Mission régionale d'autorité environnementale
CENTRE - VAL DE LOIRE

Avis délibéré
Mise en compatibilité n°1 du PLU de Joué-Les-Tours (37)
et
Aménagement d'une friche industrielle sur l'ex site Michelin à
Joué-Les-Tours (37)

N°MRAe 2023-4379 &
2023-4434

Figure 6: schéma conceptuel (source : dossier du projet, annexe 12 de l'EI (plan de gestion), page 30)

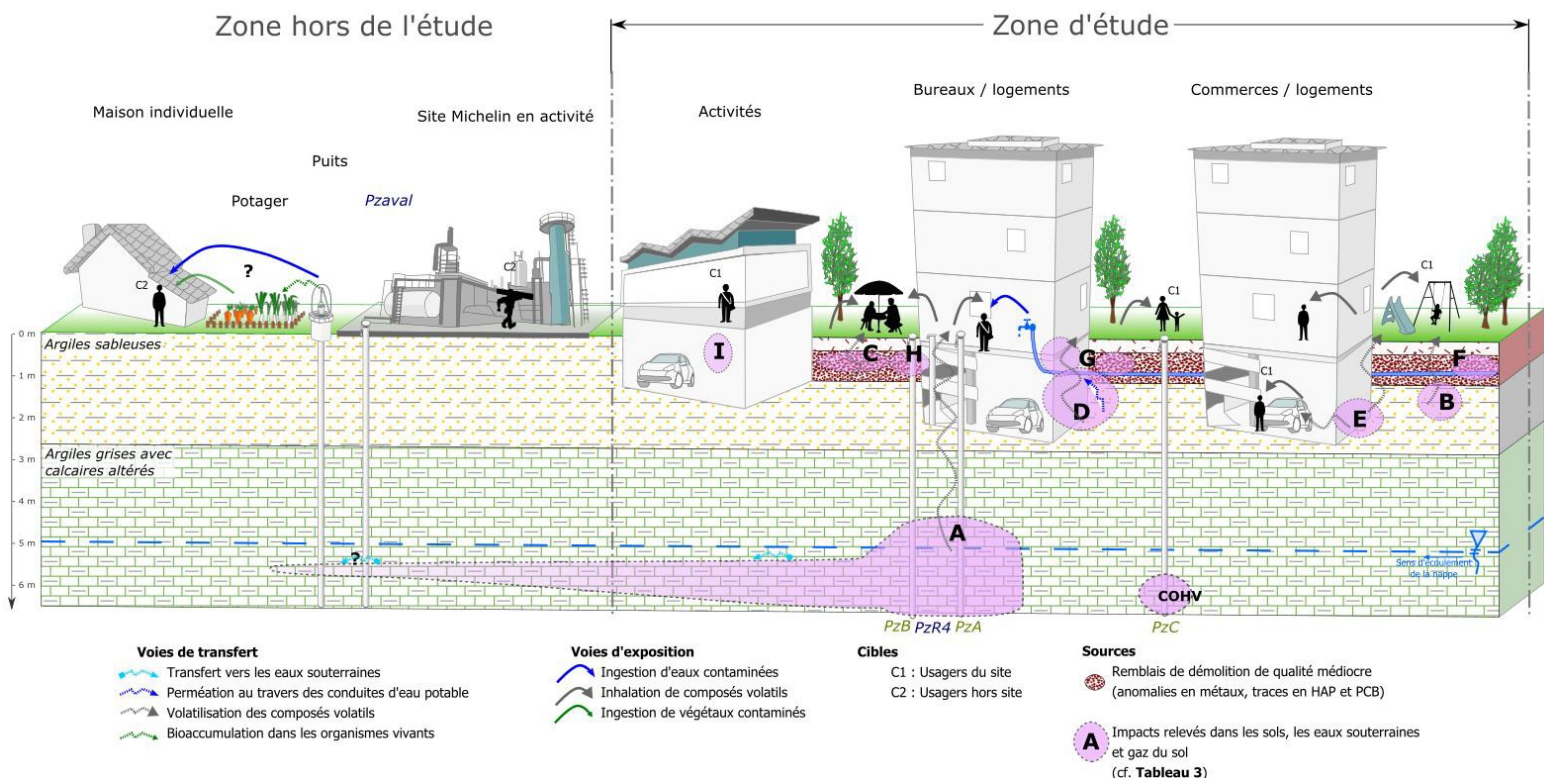
Ici, il convient d'agir sur les deux premiers éléments de cette trilogie, en supprimant ou isolant les polluants. Cette approche implique une bonne connaissance des polluants présents et une sûreté des moyens d'isolement.

Or dans le cas présent, l'état de pollution des gravats n'est pas assez défini pour déterminer les filières d'évacuation ou valorisation. Quant à la pollution des eaux souterraines, l'étendue de la pollution n'est pas définie.

L'autorité environnementale recommande de définir plus précisément l'étendue, la nature, et la quantification des polluants présents dans les gravats du site et dans la nappe des eaux souterraines au droit du site.

L'état de pollution des sols justifie la mise en place d'une couverture étanche des espaces extérieurs libres, afin d'isoler les habitants des lieux du risque d'ingestion, d'inhalation et de contact. Les modes de transfert sont ainsi rompus. Or la mise en place d'une couche (d'épaisseur minimale de 30 cm) de terre n'offre pas de garanties d'étanchéité surtout face à un polluant gazeux. Ici, la présence d'hydrocarbures et de solvants chlorés sur des zones non excavées entraînera l'émanation de gaz de ce type, seule une incertitude sur les quantités persiste. L'analyse des risques résiduels (ARR, cf. pages 82 à 102 du plan de gestion ou dans l'annexe 6 « estimation des concentrations dans les milieux d'exposition » de ce même plan) ne met pas en avant l'isolation par de la terre, comme solution technique, sauf en conclusion. La mise en place d'une couverture de terre saine (végétale) ne garantit pas une étanchéité analogue à une couche d'enrobé ou une dalle béton.

L'autorité environnementale recommande de justifier clairement la suffisance de l'apport d'une couche de 30 cm d'épaisseur de terre saine comme moyen de rupture du transfert des polluants..
